令和 07 年 07 月 03 日

リコール届出番号「外-2819」に係る訂正報告について

Stellantis ジャパン株式会社は、平成 31 年 3 月 29 日に届出番号「外-2819」のリコール届出を行ったところですが、リコール対象車の車台番号、輸入期間及び対象台数の一部を誤って記載したことが判明し、今般、リコール対象車の車台番号、輸入期間及び対象台数を訂正する報告がありましたので、お知らせいたします。

改善箇所説明図

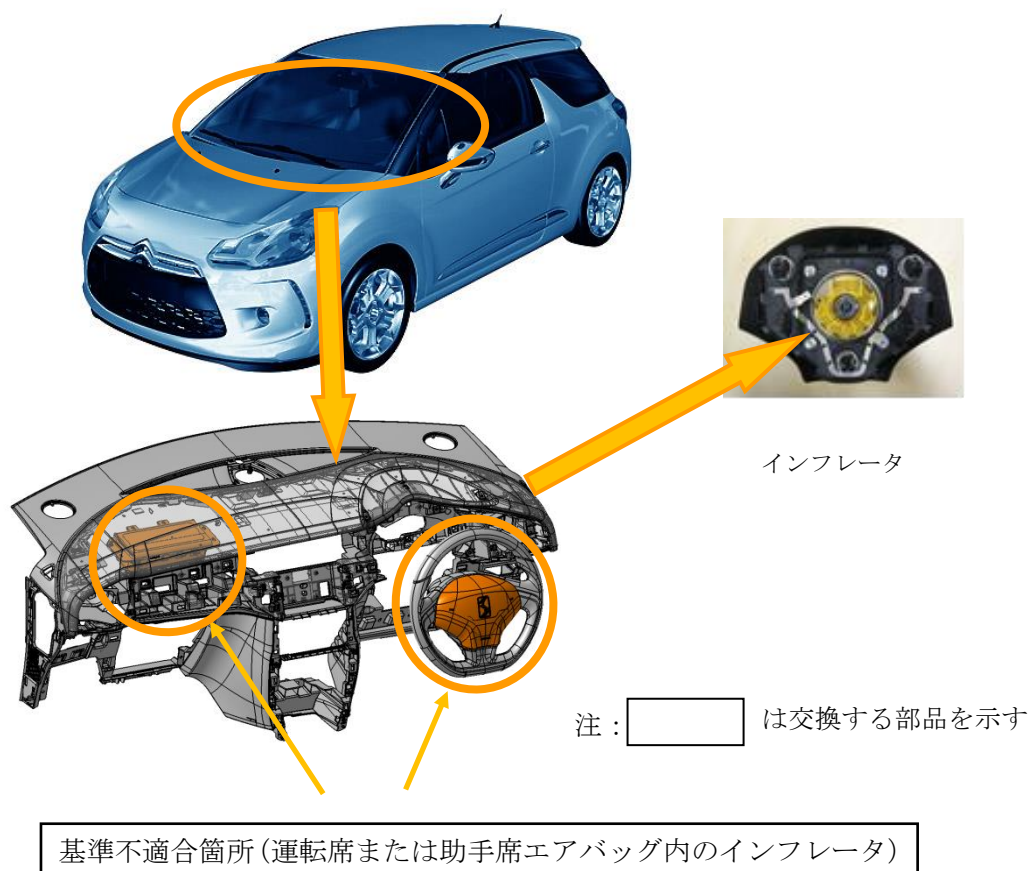
不具合の内容

運転席用または助手席用のエアバッグのインフレーター（膨張装置）において、ガス発生剤の吸湿防止が不適切であった場合、高い湿度の環境下で温度変化を繰り返すと、ガス発生剤が劣化することがある。そのため、エアバッグ展開時にインフレーター容器が破損するおそれがある。

改善措置の内容

車両により搭載しているエアバッグのインフレータの種類が異なるため、仕様に応じて以下の改善措置を行う。

- ①運転席用エアバッグユニットを対策品と交換する。
- ②運転席用と助手席用のエアバッグユニットを対策品と交換する。

運転席ドアストライカー取り付けボルトの1つに黒ペイントを塗る。
